Skien, 25. september 2025

Høringsuttalelse«Valg av alternativ for Fensfeltet grønn mineralpark – høring.»

Det vises til Nome kommunes invitasjon til å komme med høringsuttalelser til utredningen om gruvedrift på Fensfeltet ved Ulefoss, datert 29. august 2025.

Figur 6-1

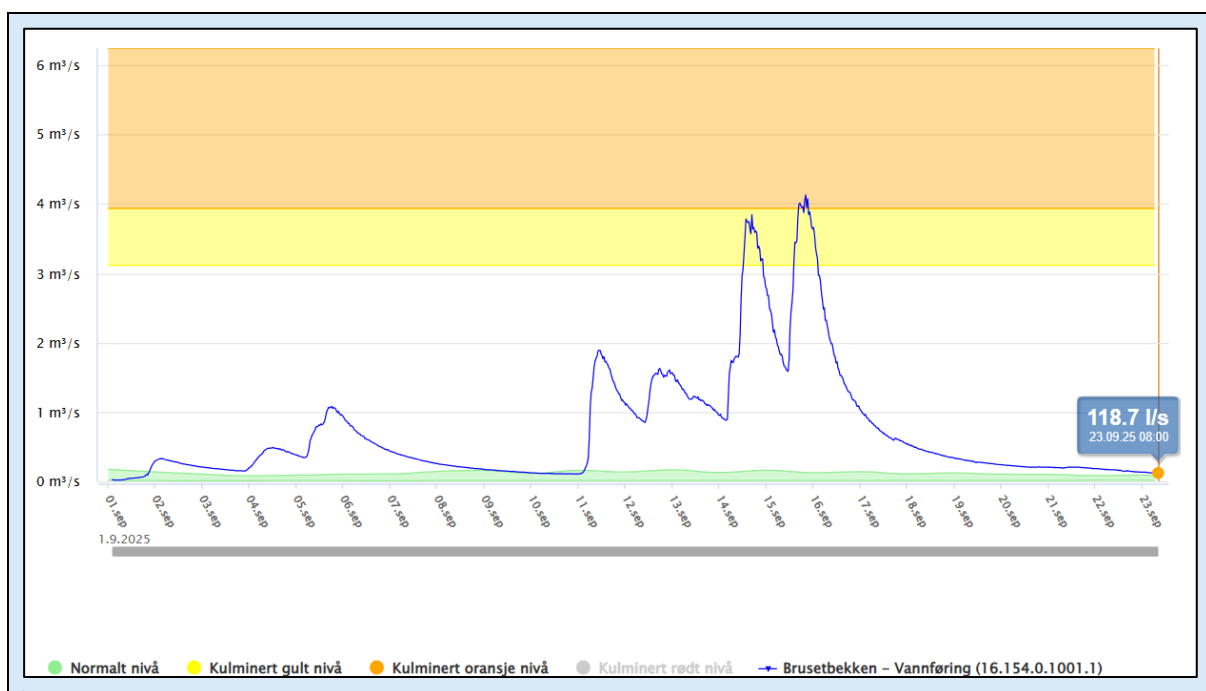
Det er imidlertid gjort få «tekniske» beregninger, som beskriver mulige, tekniske løsninger som reduserer virkningen av et gruveanlegg som dette. Eksempel: Kan det rensede spillvannet fra oppredningsanlegget overføres i rørledning til Frierfjorden ?

Beskrivelsen av overvannshåndteringen er også mer usikker enn nødvendig. Derfor er arealbehovet for overvannshåndtering svært usikker. Her burde det vært gjort foreløpige beregninger ut for tilgjengelige nedbørdata.

Som illustrasjon legger jeg ved målt vannføring i Brusetbekken de første tre ukene i september 2025.
